Mission régionale d'autorité environnementale

**Avis en date du 19 octobre 2018
de la Mission régionale d'autorité environnementale d'Île-de-France
sur le projet « M'Seguin », de construction d'un ensemble immobilier
sur la partie centrale de l'Île Seguin, à Boulogne-Billancourt (Hauts-de-Seine)**

Fig.2 : plan d'implantation et d'élévation des bâtiments – source : étude d'impact

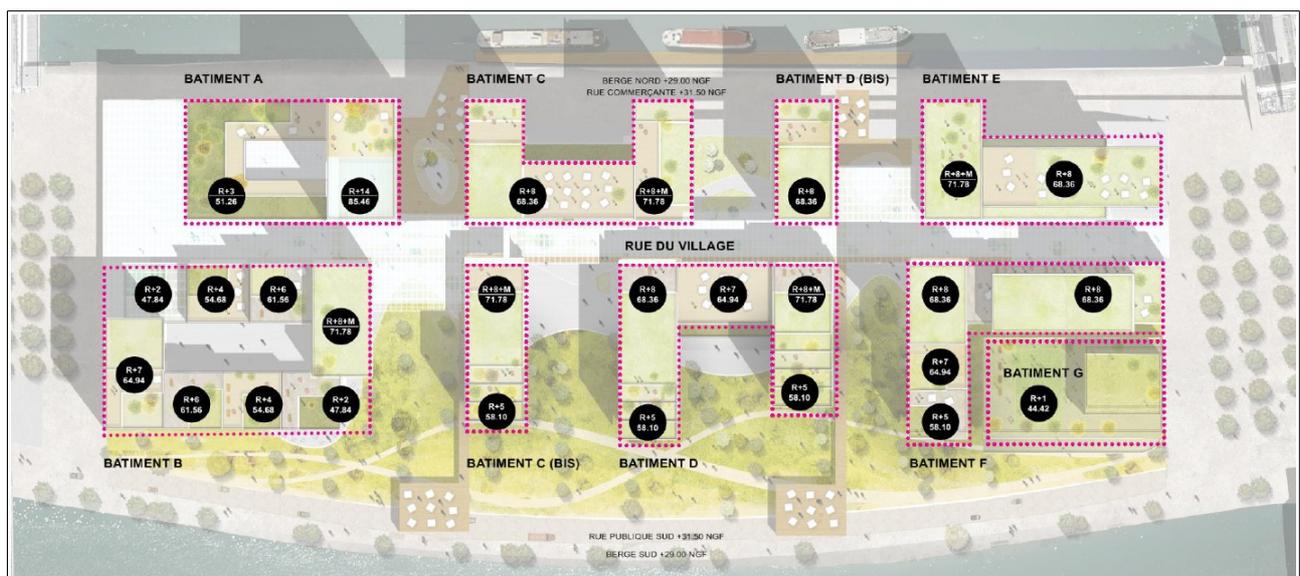
Enfin, il est indiqué dans l'étude d'impact que « *le projet n'implique aucune intervention directement dans la Seine, ni aménagement sur les berges de Seine* ». Or cette information est contredite par le plan masse du projet (Fig. 2) et par la gestion annoncée des déblais par voie navigable.

La MRAe recommande de clarifier la définition du projet concernant la construction éventuelle d'embarcadères et de préciser en conséquence :

- **les impacts éventuels du projet sur l'eau et les milieux aquatiques ;**
- **les impacts relatifs à l'évacuation des 400 000 m³ de déblais générés par le projet, selon qu'elle soit effectuée par le fleuve ou par la route.**
